RESPUESTA A OBSERVACIONES REALIZADAS POR LOS USUARIOS  
E INSTITUCIONES INTERESADAS INSCRITAS EN EL REGISTRO DE  
PARTICIPACIÓN CIUDADANA AL INFORME TÉCNICO PRELIMINAR  
DE EXPANSIÓN ANUAL DE LA TRANSMISIÓN AÑO 2021,  
APROBADO MEDIANTE RESOLUCIÓN EXENTA CNE N°35 DEL 12  
DE ENERO DE 2022

Figura 8

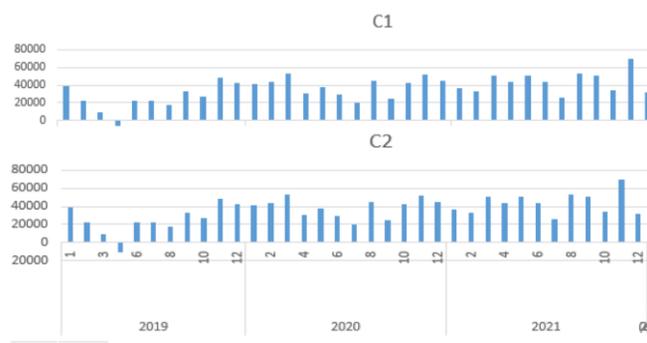
E07-04	4. PROYECTOS NO RECOMENDADOS; N° 95 Aumento Capacidad S/E El Melón	CNE informa que se deben realizar modificaciones para hacer adecuaciones al sistema de distribución, sin embargo, esto no es factible técnicamente dado la topología de los dos alimentadores, tal como ya se ha comentado en procesos de planificación anteriores, donde se ha levantado el mismo	Incorporar en el plan de expansión en punto 4.1 Sistema C la obra de ampliación Nuevo Transformador en S/E El Melón	<p>No se acoge la observación.</p> <p>Se observa que la cargabilidad de los equipos de transformación en la subestación no sobrepasa el límite establecido en el Reglamento de Planificación para incorporar proyectos por motivos de suficiencia.</p>

ID	Disposición Observada del Informe Técnico Preliminar	Observación	Propuesta	Respuesta
		<p>cuestionamiento por parte de la Comisión. Adicionalmente la proyección de demanda de la subestación se encuentra con una cargabilidad que sobrepasa el 85% por lo que se pone en riesgo el abastecimiento de la demanda de la zona.</p> <p>La demanda anual de la Subestación durante los años 2020 y 2021 se puede ver en el siguiente gráfico: Ver Figura 6. El archivo “Análisis radial 2022.01.12 – ITP.xlsx” ratifica la necesidad y urgencia planteada: Ver Figura 7.</p>		<p>A su vez, a la fecha, la empresa no ha entregado antecedentes que respalden lo afirmado respecto de que no es factible realizar adecuaciones al sistema de distribución, con el propósito de disminuir la cargabilidad en el transformador que actualmente presenta una mayor utilización.</p> <p>Adicionalmente, la instalación en comento ha presentado problemas de seguridad de servicio, por lo que también se han propuesto proyectos para resolverlo. Sin embargo, los análisis desarrollados por esta Comisión muestran que los problemas de seguridad requieren de mayores indagaciones en el origen y causa de las fallas en la instalación, con el propósito de generar una solución real al problema de seguridad que afecta esta instalación.</p> <p>Esto último cobra importancia a la hora de definir una obra de expansión por motivos de suficiencia para la instalación, ya que por ejemplo, la misma ampliación propuesta por la empresa podría resultar incompatible con una solución para efectos de garantizar la seguridad en la instalación, o bien podría resultar ineficiente en términos de costo, de modo que, existiendo una alternativa mediante adecuaciones a través del sistema de distribución de la zona, la que no ha sido rebatido con el suficiente sustento por parte de la empresa, esta Comisión postergará cualquier obra de expansión que considere la intervención de la instalación S/E El Melón.</p>

Figura 10

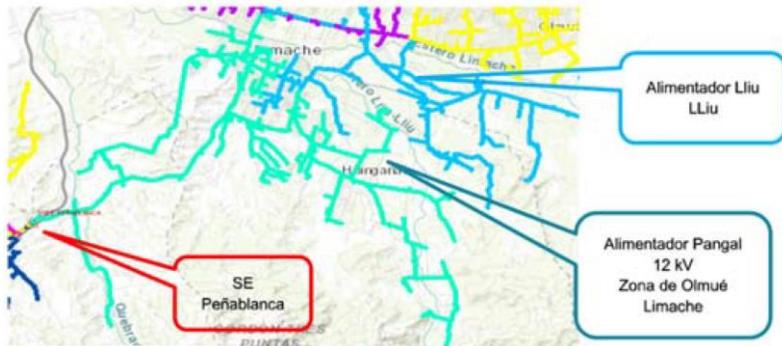
E07-06	6. PROYECTOS NO RECOMENDADOS; N° 98 Aumento Capacidad SE Peñablanca	<p>La SE Peñablanca cuenta con un transformador de 30 MVA pero con una proyección de demanda como lo muestra la tabla de la derecha. Esto concuerda con el análisis radial elaborado por la CNE donde se observa que para el año 2025 existe un 87% de su capacidad comprometida.</p> <p>La CNE indica que hay solución en la zona mediante el proyecto de ampliación en SE Quilpué de 50 MVA, sin embargo, la SE</p>	Incorporar en el plan de expansión en punto 4.1 Sistema C la obra de ampliación Aumento Capacidad SE Peñablanca	<p>Se acoge la observación.</p> <p>Se incorpora la obra de ampliación en S/E Peñablanca.</p>

ID	Disposición Observada del Informe Técnico Preliminar	Observación	Propuesta	Respuesta
		<p>Peñablanca abastece a parte de la zona del Olmué y solo la parte oriente de Quilpué por lo que este proyecto es integral y eficiente para la zona interior de la región (Limache, Olmué y Lliu Lliu, este ultimo de SE San Pedro)</p> <p>Además, será esta subestación la que abastezca el Hospital Provincial Marga Marga el cual iniciará operaciones en 2024: Ver Figura 10.</p>

Figura 14

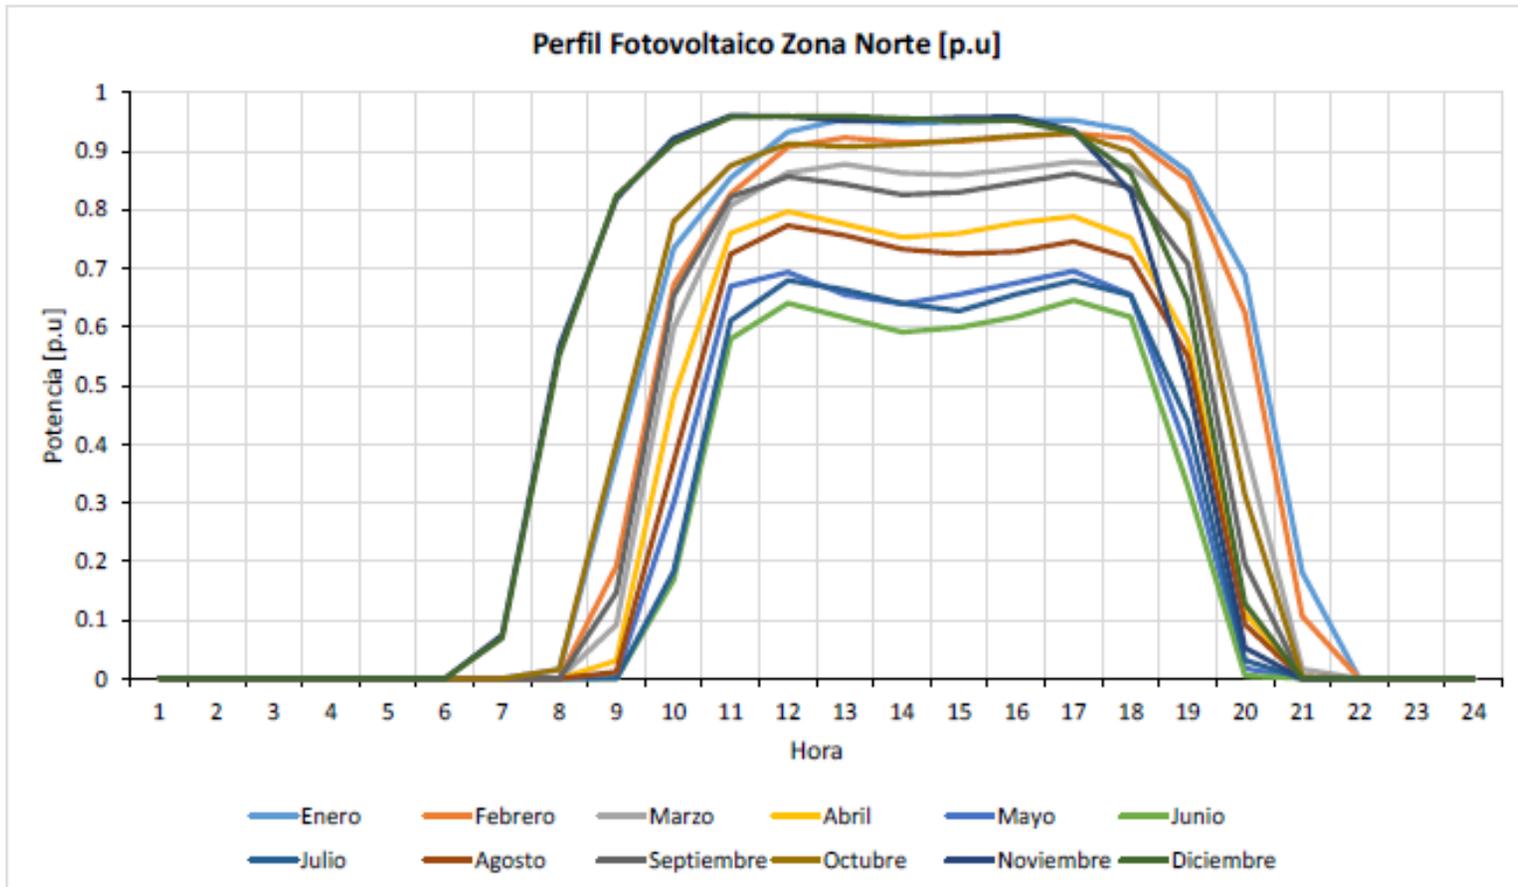
ID	Disposición Observada del Informe Técnico Preliminar	Observación	Propuesta	Respuesta
		<p>En el estudio se definió la potencia en p.u. de las centrales fotovoltaicas en la zona norte de la siguiente forma: Ver Figura 14.</p> <p>Por lo tanto, la definición de complemento para centrales CSP está definida de la siguiente forma: Ver Figura 15</p> <p>Luego, según esos antecedentes, en la página 101 se indica: “A partir de dichos valores, y considerando una operación factible para una central CSP con una capacidad de generar a plena potencia durante al menos 14 horas, se adoptó un perfil para la tecnología CSP donde:</p> $Potencia\ CSP\ (p.u) = \begin{cases} 1, & \text{si } 0,95 \leq Potencia\ Complemento\ (p.u) \\ 0,9, & \text{si } 0,8 \leq Potencia\ Complemento\ (p.u) < 0,95 \\ 0,8, & \text{si } 0,3 \leq Potencia\ Complemento\ (p.u) < 0,8 \\ 0,6, & \text{si } Potencia\ Complemento\ (p.u) < 0,3 \end{cases}$ <p>En vista de los antecedentes presentados, se sugiere verificar que el potencial de generación de la tecnología CSP no esté sobre estimado; particularmente en meses de invierno y durante la noche. La capacidad de generación del sistema CSP tiene que ser no sólo consistente con el recurso solar disponible sino también con la arquitectura de la planta CSP que se defina y por ende sus costos.</p> <p>Lo indicado anteriormente puede ser relevante para el Escenario 2 (que incluye 6219 MW de CSP), Escenario 3 (que incluye 2253 MW de CSP), y Escenario 5 (que incluye 4057 MW de CSP).</p>		<p>anual no podrá ser superior a 79%.</p> <p>Además, se analiza mensualmente la operación de las CSP, observándose que el factor de planta promedio en meses de verano siempre es menor o igual a 76% y 78% en meses de invierno, lo cual representa valores razonables pensando en plantas reales (factores de planta mensuales sobre 75%).</p> <p>Finalmente, se hace presente que se está trabajando para que en el próximos procesos de planificación, tanto a centrales tipo CSP como a sistemas de almacenamiento no se les defina un perfil de funcionamiento de forma exógena y funcionen bajo una optimización interna en el software de simulación. De esta forma se podrán optimizar de mejor manera los recursos del Sistema en</p>
